# DODATEK č. 4 ke SMLOUVĚ O DÍLO

„ZŠ E. Destinové a ZŠ nám. Svobody 2 - půdní vestavba“

Půdní vestavba - ZŠ Emy Destinnové a ZŠ nám. Svobody

Change Order / Změnový list

ŽLAB V PODLAZE

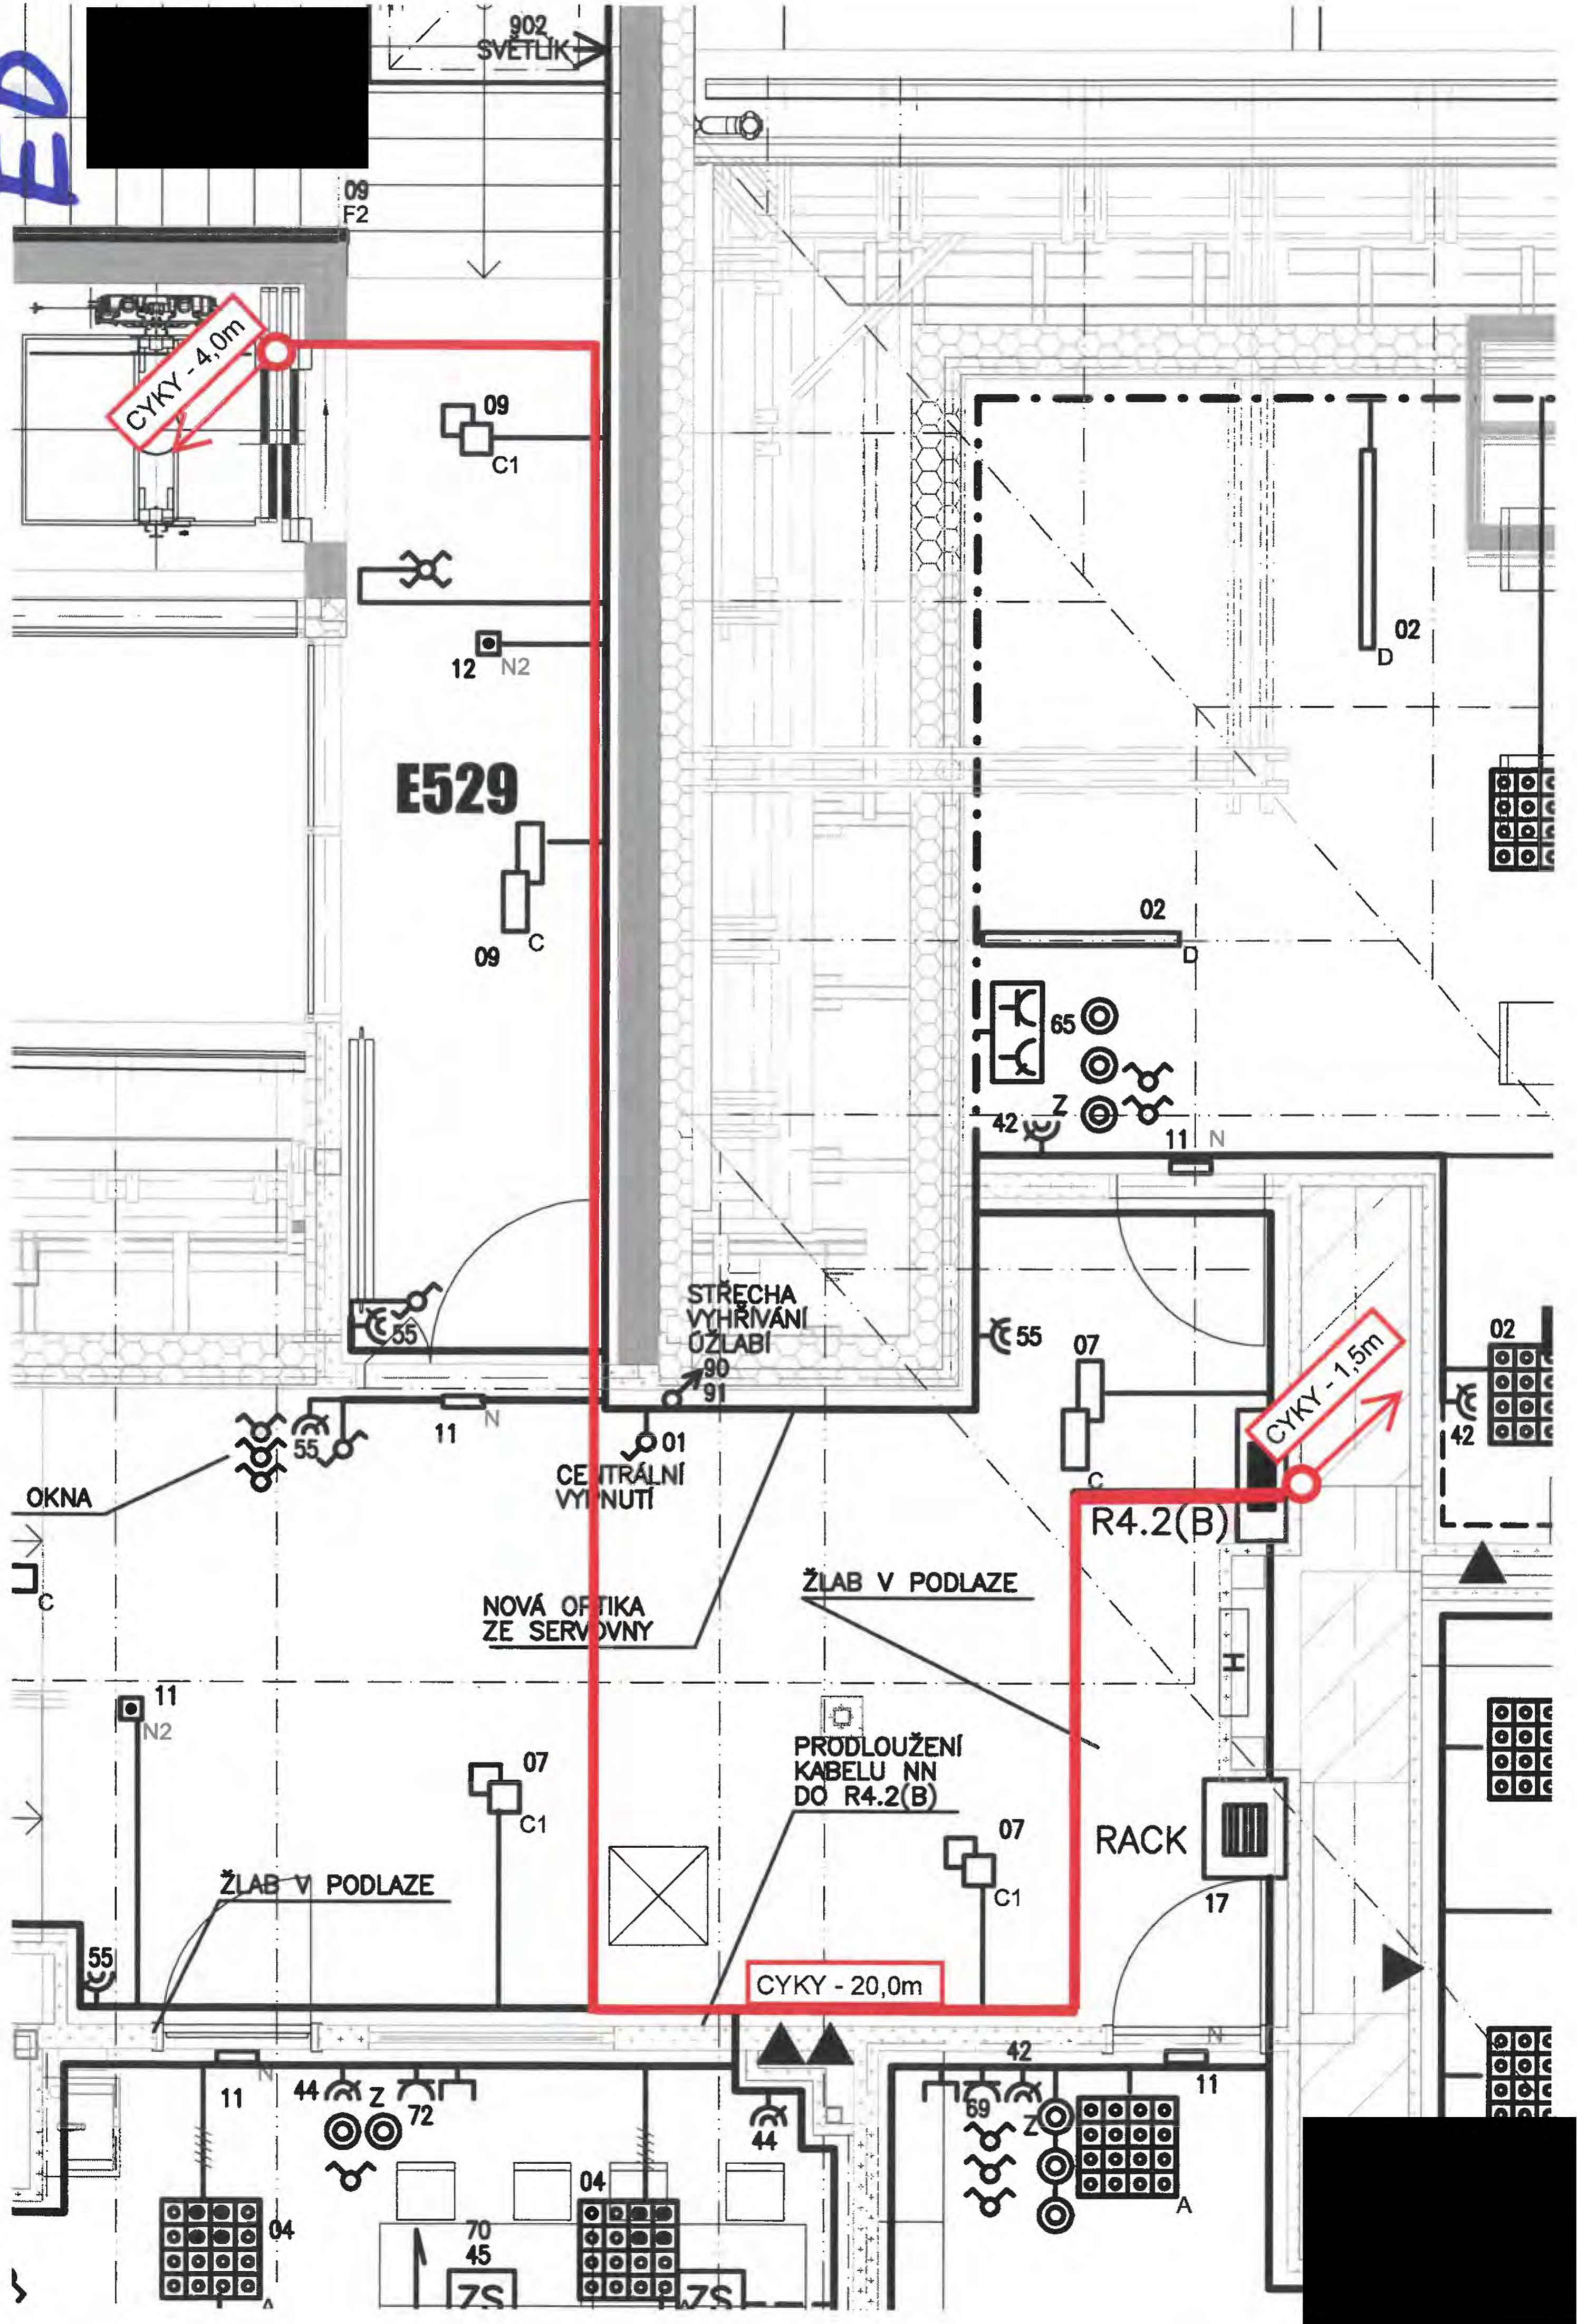
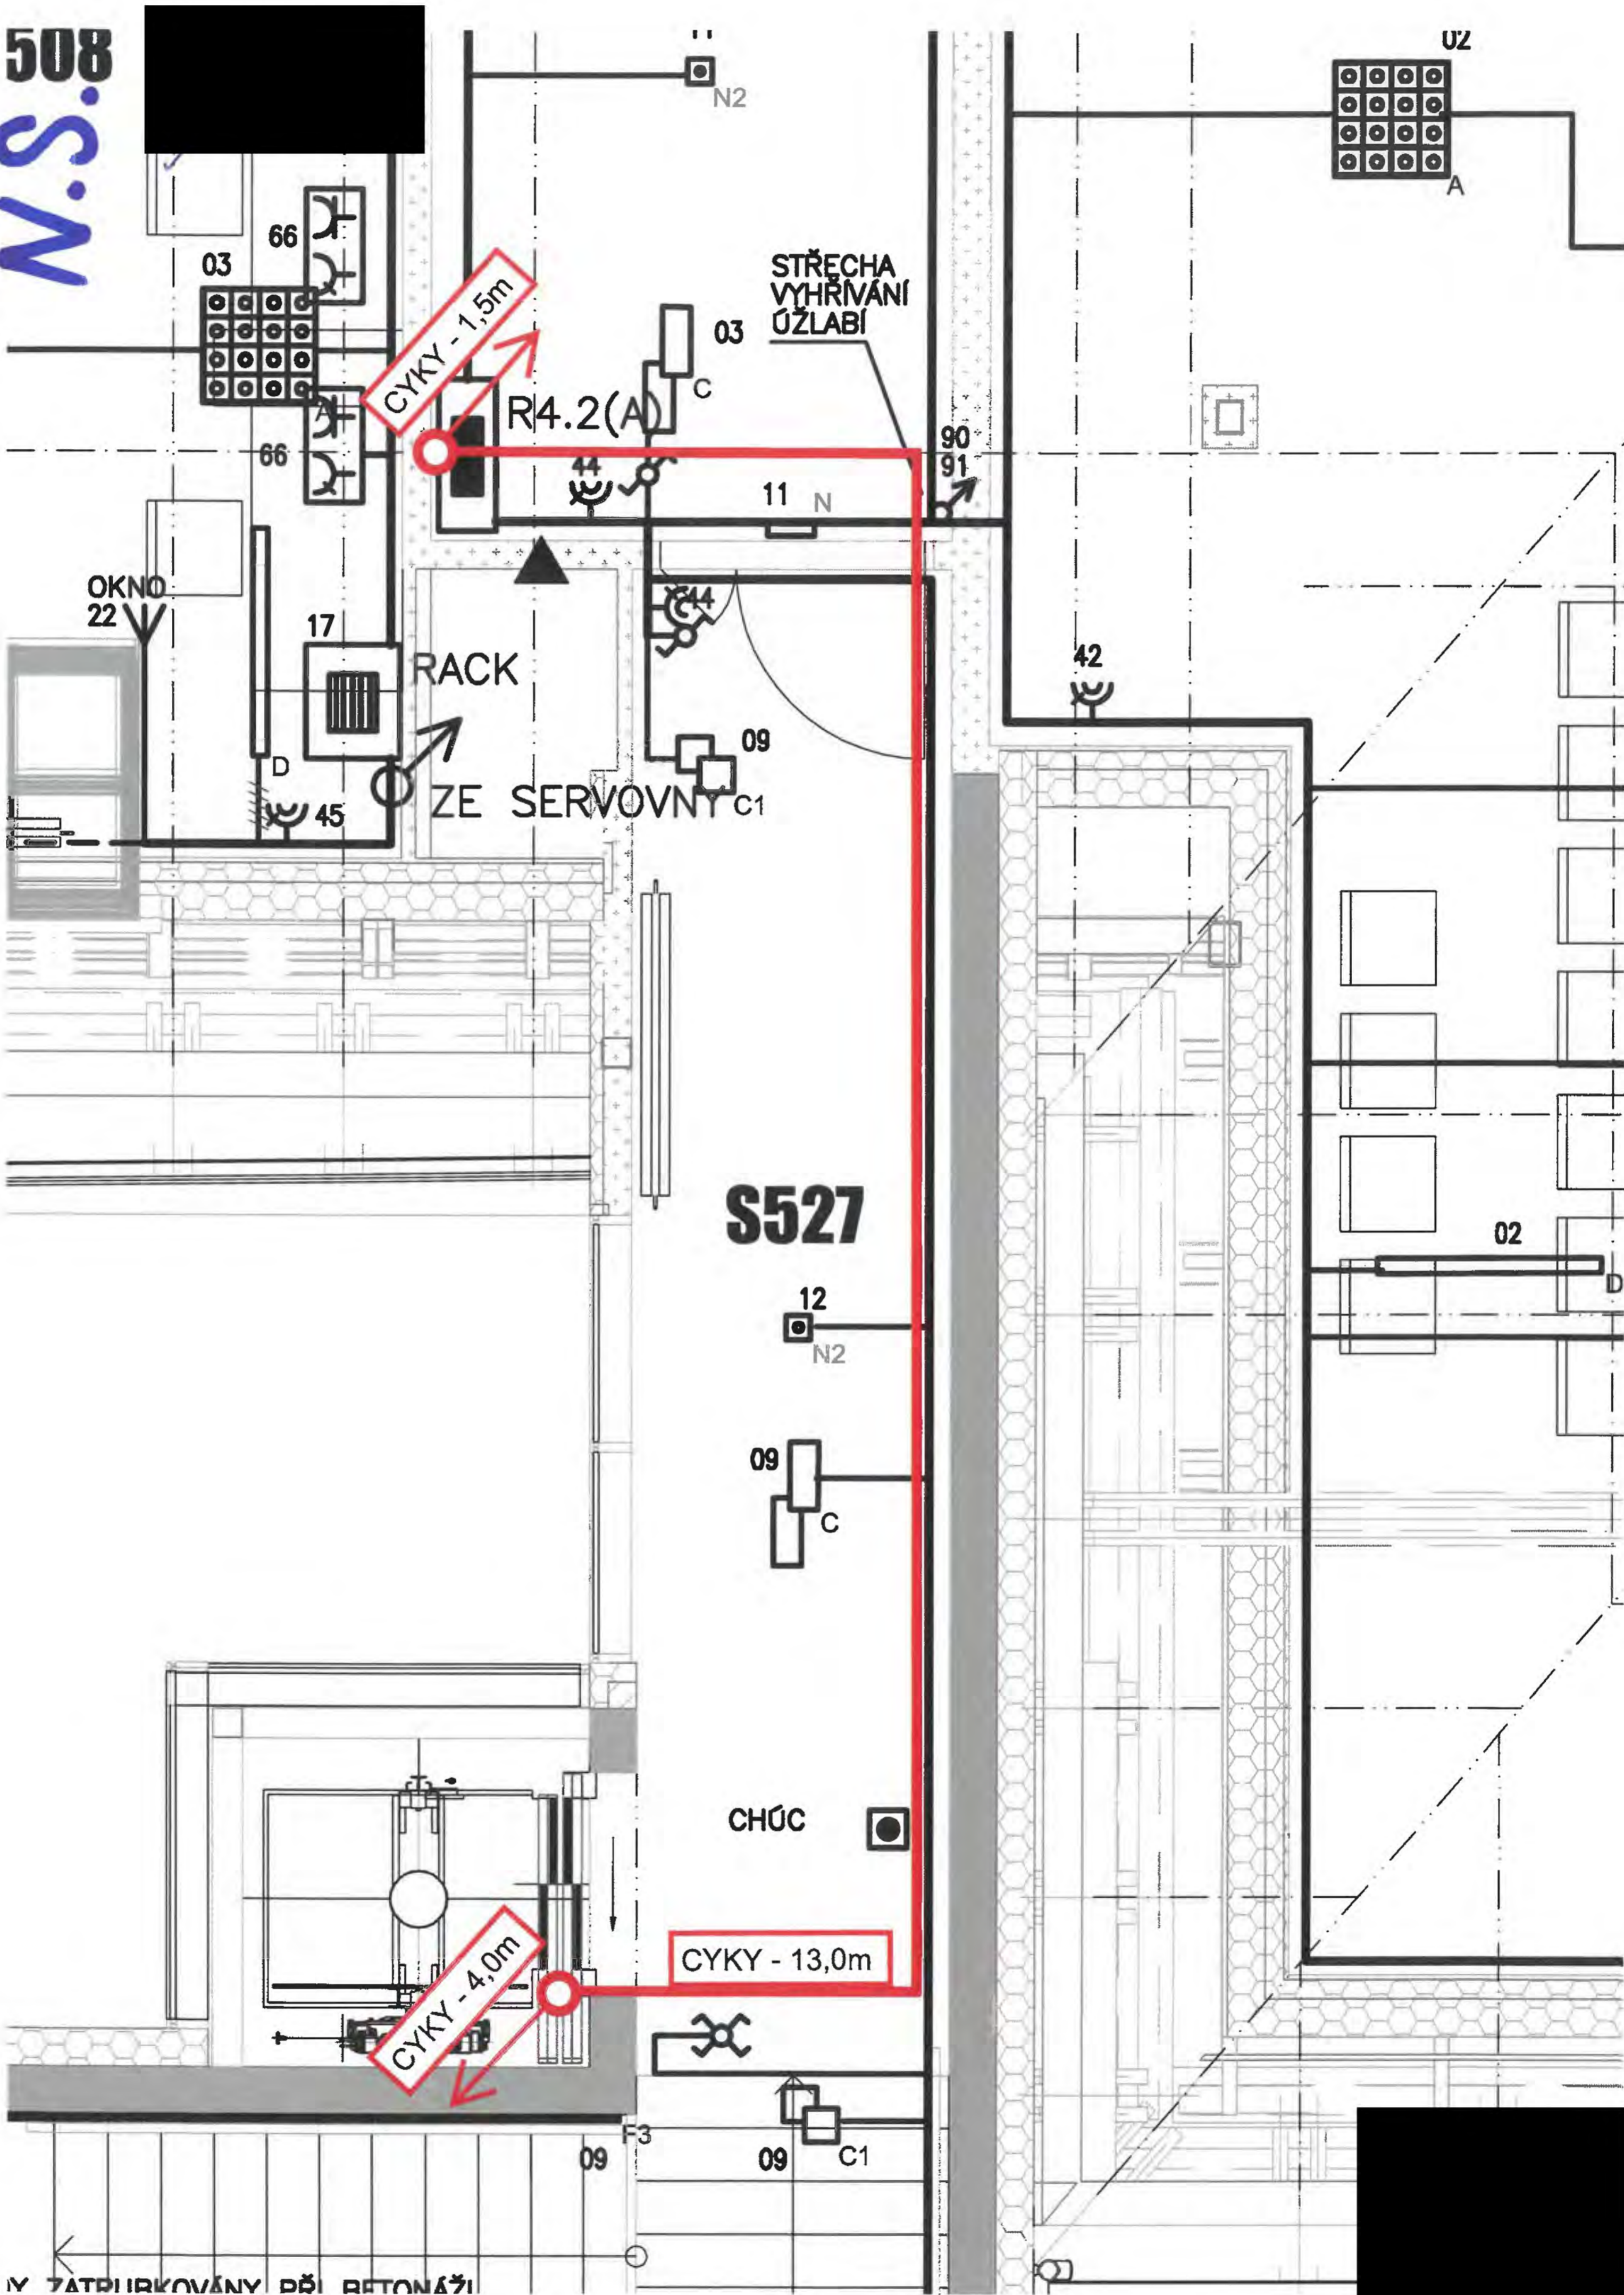
1	Poloha rozvaděčů R 4.1.B a R 4.2B musela být změněna, do umístění dle PD se nevešly. Připravená kabeláž musela být doplněna.	SO 01
2	V PD chyběl přívod silnoproudu pro výtah v dostatečné délce.	SO 01
3	Na žádost školy došlo k doplnění podlahových krabic (4ks po dvou zásuvkách 230V) + 2 ks zás.obvodů do m.č. E515 .	SO 01
5	Provozovatel požádal o přesun datových rozvaděčů mimo třídy.	SO 01

1	Bylo provedeno naspojování a prodloužení přívodních kabelů do rozvaděčů R 4.1B a R 4.2B.	SO 01
2	Doplnění přívodů pro výtah a příslušné dozbrojení rozvaděče. A vysekání trasy v žbk.	SO 01
3	Doplnění podlahových krabic (4ks po dvou zásuvkách 230V) + 2 ks zás.obvodů do m.č. E515 . Včetně kabeláže a dozbrojení rozvaděče.	SO 01
5	Rozvaděče byly přesunuty z 5. NP do 4.NP do neveřejných prostor.	SO 01

# Škola N.S.-schéma SK

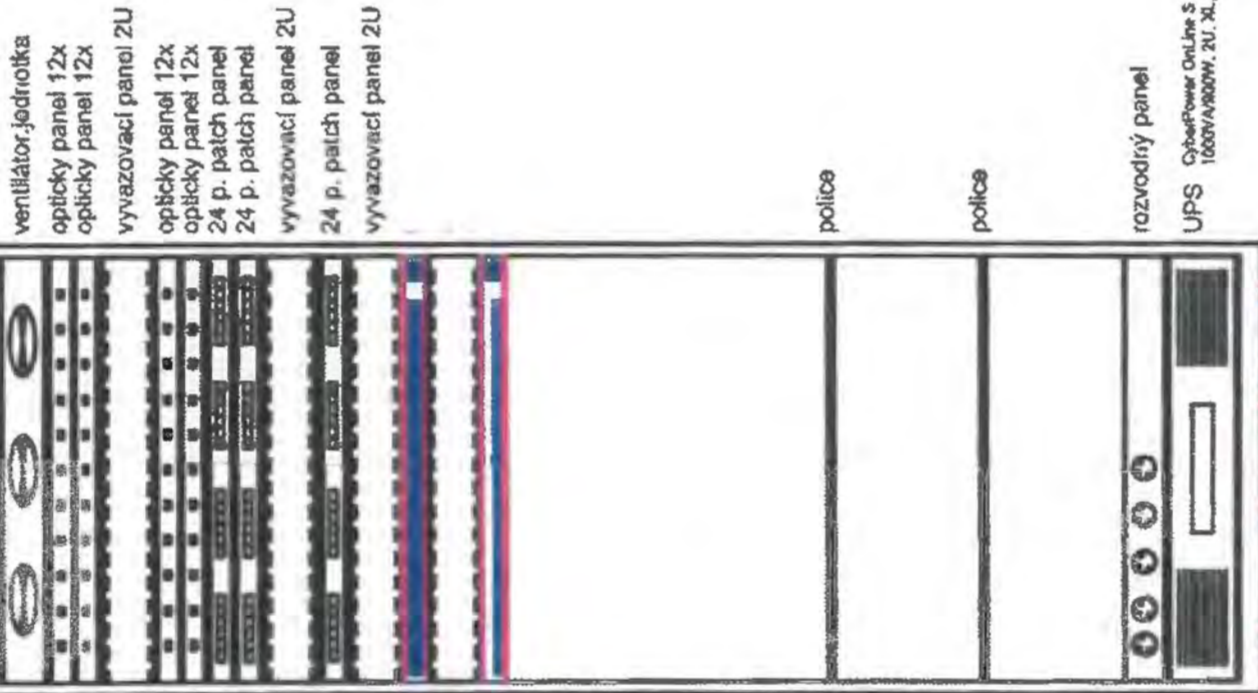
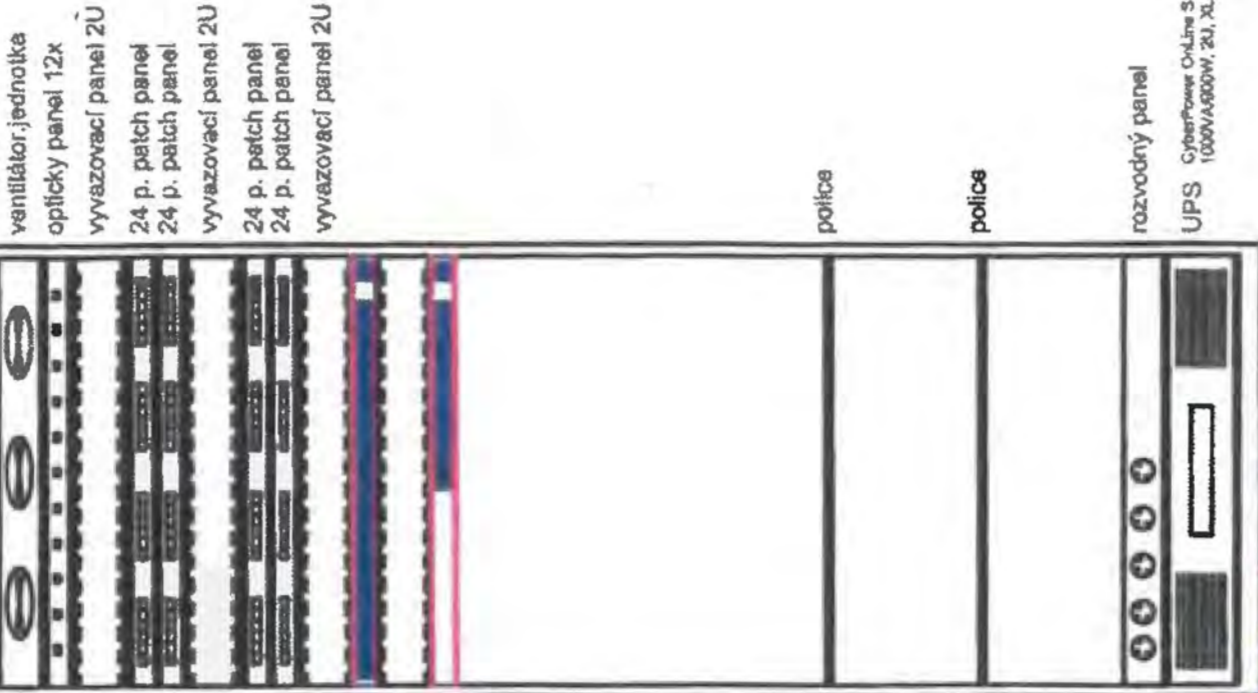
<b>5. Strukturovaná kabeláž , posun rozvaděče PDR 5.0</b>							
	8	M22.08	STP kabel kat.6A, LSZH, 23AWG drát	m	687,500		
			55 vývodů * 12,5m (20m nové trasy -7,5m původní trasy)		687,500

<b>6. Strukturovaná kabeláž , nový rozvaděč PDR 5.2</b>							
	N	R	15U 19" datový rozvaděč, 600x600,prosklený	ks	1,000		
	43	M22.43	Optický panel 12x LC včetně 12xpigtail, 12x adaptér, kazeta + hřebínek	ks	1,000		
	42	M22.42	19" Vyvazovací panel 2U	ks	2,000		
	41	M22.41	19" Patch panel 24 port osazený 1U, cat6	ks	3,000		
	40	M22.40	19" Ventilátorová jednotka, 4x ventilátor, termostat	kus	1,000		
	45	M22.45	Rozvodný panel 5x 230V s předpětovou ochranou	kus	1,000
